## MINUTA DE LA JUNTA DE ACLARACIONES

**CONCURSO MEDIANTE EL PROCEDIMIENTO DE CONCURSO SIMPLIFICADO SUMARIO N° SEAPAL-2023-27-CSS "DESAZOLVE Y CONFORMACIÓN DE TALUDES EN RIO MASCOTA EN EL POZO RADIAL, MUNICIPIO DE PUERTO VALLARTA, JALISCO."**

**Anexo 1**

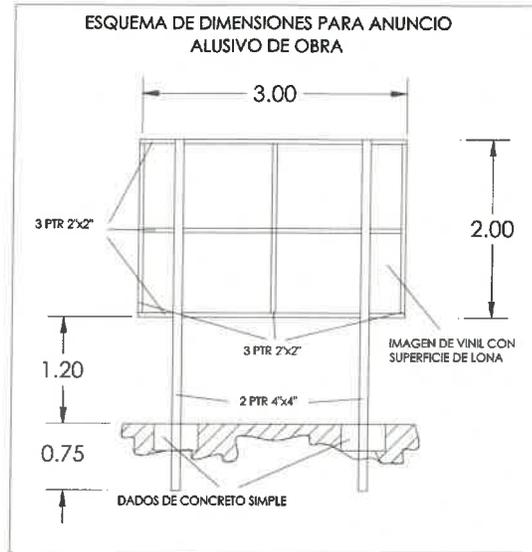
7. En su propuesta deberá de considerar un letrero alusivo a la obra, cuyo costo deberá de incluirse dentro de su análisis de costos de indirectos, mismo que deberá de permanecer por tiempo indefinido y tendrá que quedar instalado desde el inicio de la obra, se hace entrega de croquis (anexo1).
